Por este medio damos respuestas a las aclaraciones solicitadas mediante la Nota DEIA-DEEIA-AC-0157-1812-2020, fechada 18 de diciembre de 2020, relativa al estudio de impacto ambiental, categoría II, denominado "*Urbanización Villas Los Altos de Boquete Etapa II*". Las respuestas se encuentran en el documento adjunto titulado "*Respuestas a la Primera Solicitud de Información Aclaratoria*" el cual tiene un total de 19 páginas.

Respuestas a la Primera Solicitud de Información Aclaratoria

Tabla 1
Coordenadas UTM del Realineamiento de la Zanja N° 1
Proyecto Urbanización Villas Los Altos de Boquete Etapa II

ZONA DE DRENAJE PLUVIAL

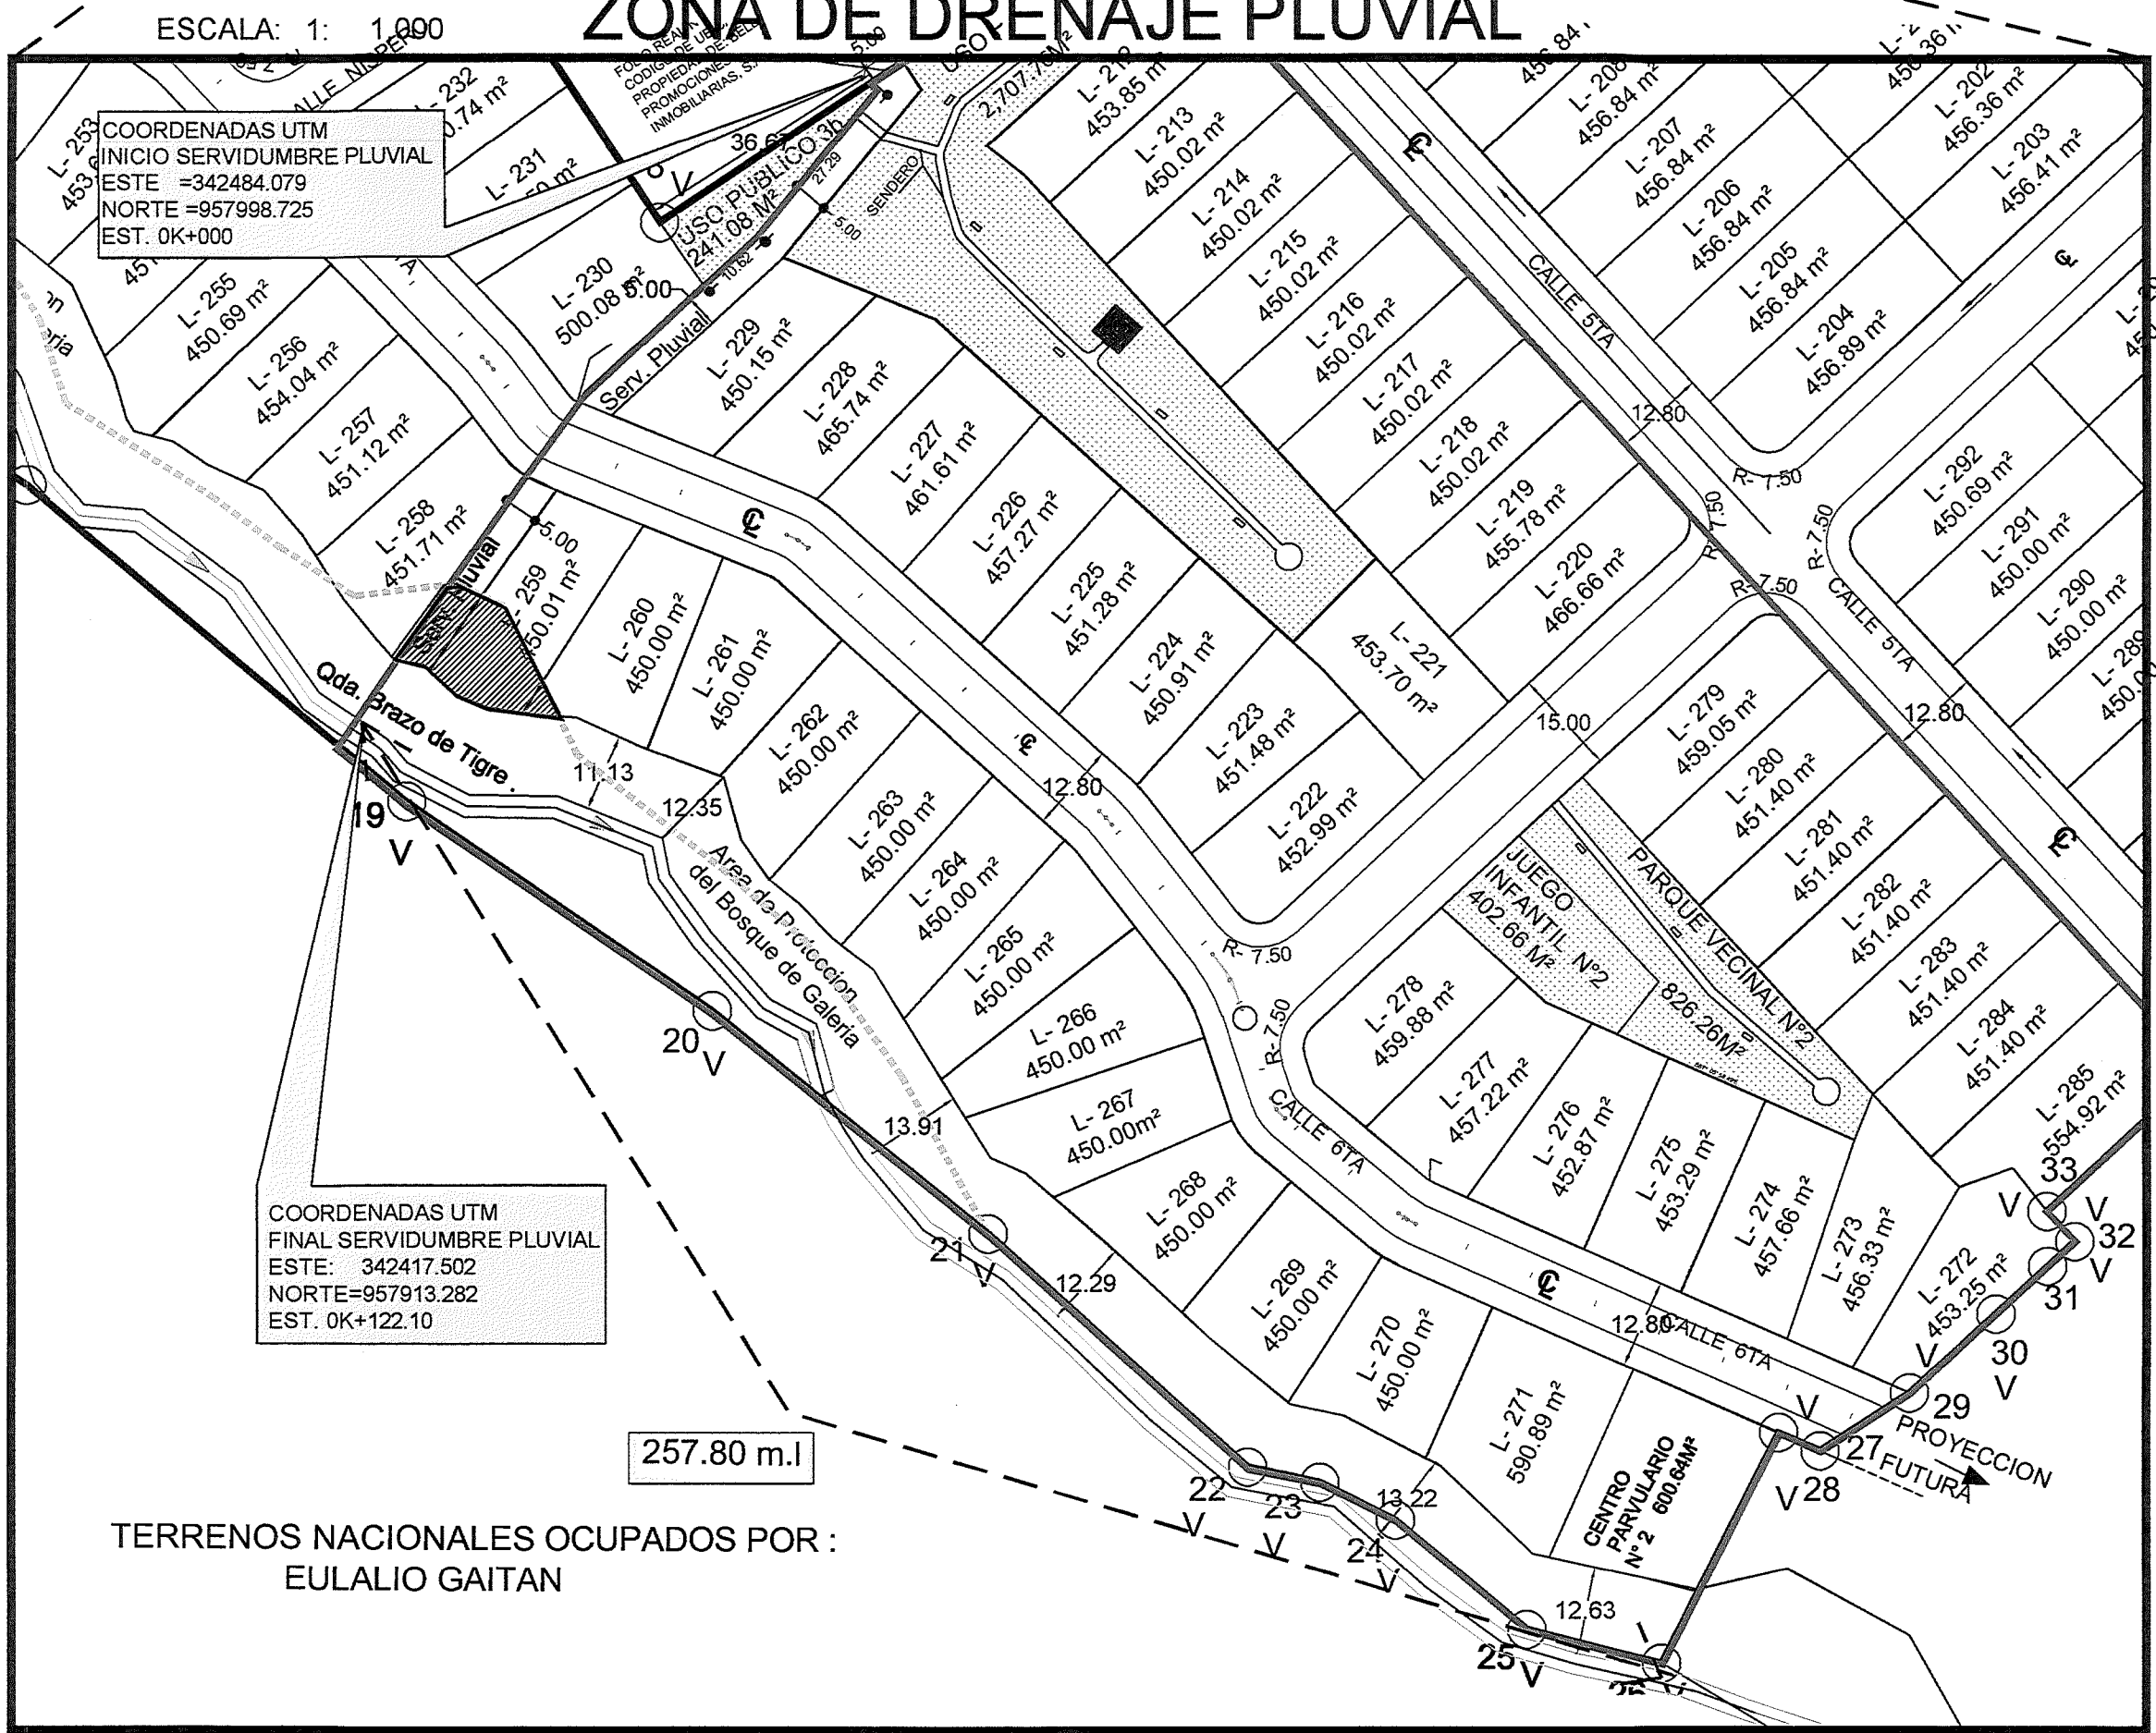
En Plano adjunto denominado “Urbanización Villas Los Altos de Boquete Etapa II”, se puede apreciar la ubicación de los puntos de inicio y final del Realineamiento de la Zanja N° 1. De igual manera, se indica la longitud del realineamiento.

Por otro lado, tal como se puede apreciar en el plano adjunto, la franja de protección del bosque de galería a lo largo del recorrido del proyecto supera ampliamente el mínimo de 10.0 m de ancho (Ver detalles en el plano adjunto).

En el plano adjunto denominado “*Urbanización Villas Los Altos de Boquete Etapa II*”, se pueden observar que el ancho de la “Franja de Protección del Bosque de Galería”. Tal como se indica en el plano, a lo largo de todo el recorrido el ancho de dicha franja supera considerablemente el mínimo 10.00 m. En el plano indicado, se puede apreciar que el ancho en diferentes secciones corresponde a: 11.13 m, 12.35 m, 13.91 m, 12.29 m, 13.22 m y 12.63 m.

El realineamiento de la Zanja N° 1, tendrá una longitud total de 122.10 m.

El recorrido (longitud) de la Quebrada Mata de Tigre desde que entra al polígono del proyecto hasta que sale del mismo es de 257.80 m.l. (metros lineales).

En síntesis, se puede indicar que la zona de protección del “Bosque de Galería” mantendrá un ancho muy superior al mínimo establecido (10.0 m) en la legislación y la misma se extenderá por 257.80 m.l.

PLANTA DE SISTEMA PLUVIAL

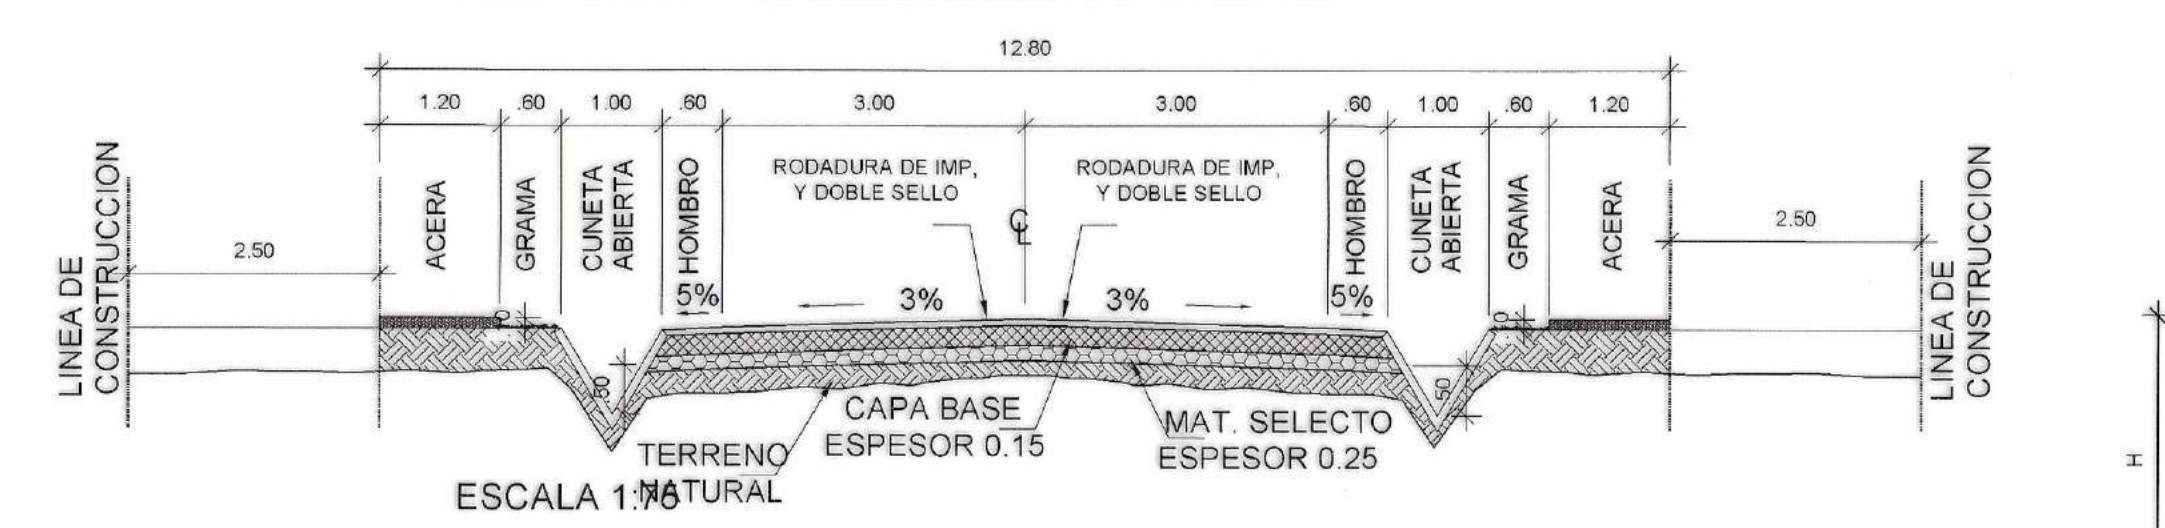
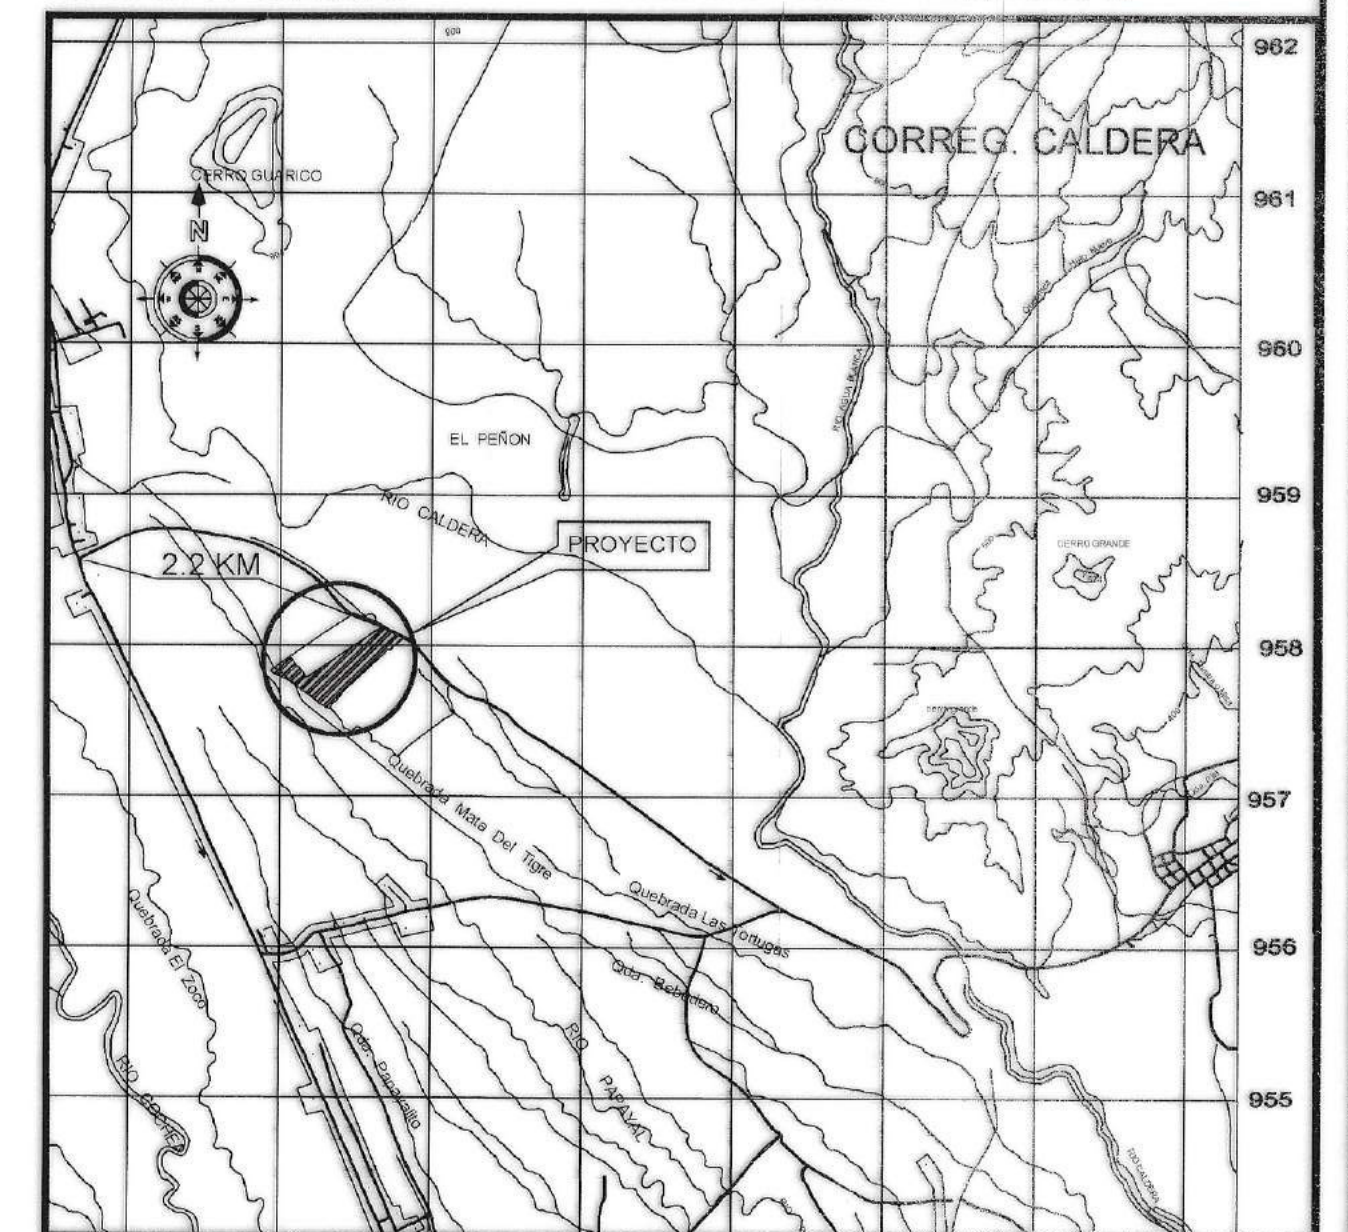
Es importante resaltar que las conclusiones y recomendaciones del estudio realizado por el Ing. Rodríguez fueron incluidas en los planos que fueron debidamente aprobados por el Ministerio de Obras Públicas (MOP), con lo cual se demuestra que el manejo de las aguas pluviales se hará en forma adecuada. Para mayor claridad se adjunta la hoja de plano relativa al manejo de la precipitación pluvial debidamente aprobada por el MOP (Ver plano adjunto *“Urbanización Villas Los Altos de Boquete Etapa II, “Planta de Sistema Pluvial).*

El manejo de las aguas pluviales se realizará en apego a las conclusiones y recomendaciones emanadas del Estudio de Simulación Hidrológico-Hidráulico de Drenajes Naturales, Quebrada Mata del Tigre y Reubicación de Drenaje Pluvial, realizado por el Ing. Roger A. Rodríguez. Así mismo se establecerán los niveles de terracería recomendados, según el estudio de realizado por el Ing. Roger A. Rodríguez.
